133 - 688 INSTALLATIONSHINWEIS

AUSTAUSCH ODER INSTALLATION EINES EP113 PROGRAMMODULS IN EIN E210 / E211 CHASSIS

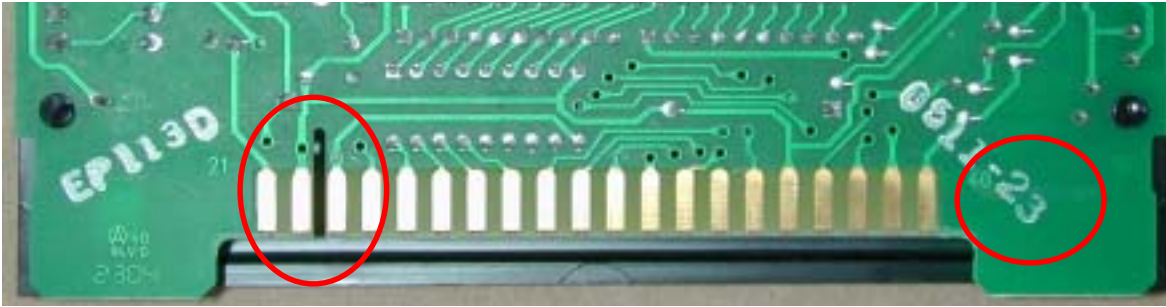
Durch die Änderungsmaßnahmen zur Verminderung der Störanfälligkeit gegenüber elektromagnetischer Einstreuung wurde das Programmmodul mechanisch verändert, um somit ein Einsetzen in ein bestehendes Chassis zu verhindern. Die Position des Spalts in der Leiterplatte des Programmmoduls und dem Steg in dem Chassis wurde verändert.

Der Einbau eines modifizierten EP113 (Code 23B) Programmmoduls in ein E210 / E211 Chassis mit einem Entwicklungscode geringer 04 führt zur Beschädigung.

Der Einbau eines alten EP113 Programmmoduls in ein E210 / E211 Chassis mit einem Entwicklungscode 04 führt zur Beschädigung.

Das modifizierte EP113 Programmmodul trägt den Entwicklungsstand 23B. Der Entwicklungsstand steht auf der Leiterplattenrückseite und folgt dem Herstellungscode, getrennt durch einen Bindestrich.

Das E210 / E211 Chassis trägt den Entwicklungsstand 04 und steht auf dem Produktschild.
